## Keuringsverslag van een elektrische laagspanning- en zeer lage spanningsinstallatie

### NIET CONFORM

**Datum keuring:** 26/06/2026

Straatnaam Wijlegem  
Huisnummer 5  
Busnummer  
Postcode 9630  
Gemeente ZWALM  
Land België

Afbeelding schakel- en verdeelbord:

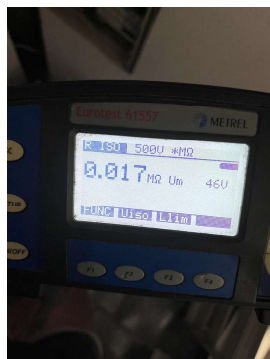
I2.01 Eén of meerdere differentieelstroombeschermingsinrichtingen werken niet met testknop en/of stroominjectie. (Boek 1 Onderafdeling 6.5,7,2)

I2.02 De waarde van de isolatieweerstand van één of meerdere stroombanen is kleiner dan 0,5M ohm. (Boek 1 Onderafdeling 6.4,5,1.)

I2.03 De continuïteit van equipotentiaalverbindingen en/of beschermingsgeleiders zijn niet gewaarborgd. (Boek 1 Onderafdeling 5.3.5.3.G. en 5.4.3.5)

I4.01 Hoofdequipotentiale verbinding(en) niet verwezenlijkt. (Boek 1 Onderafdeling 5.4.4.1. en 5.1.6.2)

I5.01 De aanduiding van de stroomkringen en/of apparatuur, aansluitklemmen, enz dient aangebracht of vervolledigd te worden. (Boek 1 Onderafdeling 3.1.3.1. en 3.1.3.3.A. en 5.1.6.1)

I5.10 De genaakbare, naakte onder spanning staande delen zijn onvoldoende afgeschermd. (Boek 1 Afdeling 5.1.4. en 4.2.2.3.)

I5.11 Niet gebruikte invoeringen van het verdeelbord zijn niet correct of onvoldoende afgedicht. (Boek 1 Afdeling 5.1.4. en 4.2.2.3.)

I5.14 De nominale spanning dient duidelijk vermeld te worden op een oordeelkundig gekozen plaats. (Boek 1 Onderafdeling 3.1.3.3.)

I8.09 Bij aansluiting van meeraderige geleiders dient men aangepaste adereindhulzen te gebruiken. (Boek 1 Onderafdeling 5.2.6.1. en 1.4.1.2.)

I8.13 Het gebruik van kabels van het type VTLmb, LMVVR, COAX, VVT is verboden. (Boek 1 Onderafdeling 5.2.1.2.)

N22 De elektrische installatie is grondig na te zien en conform te maken volgens de voorschriften van het AREI boek 1.
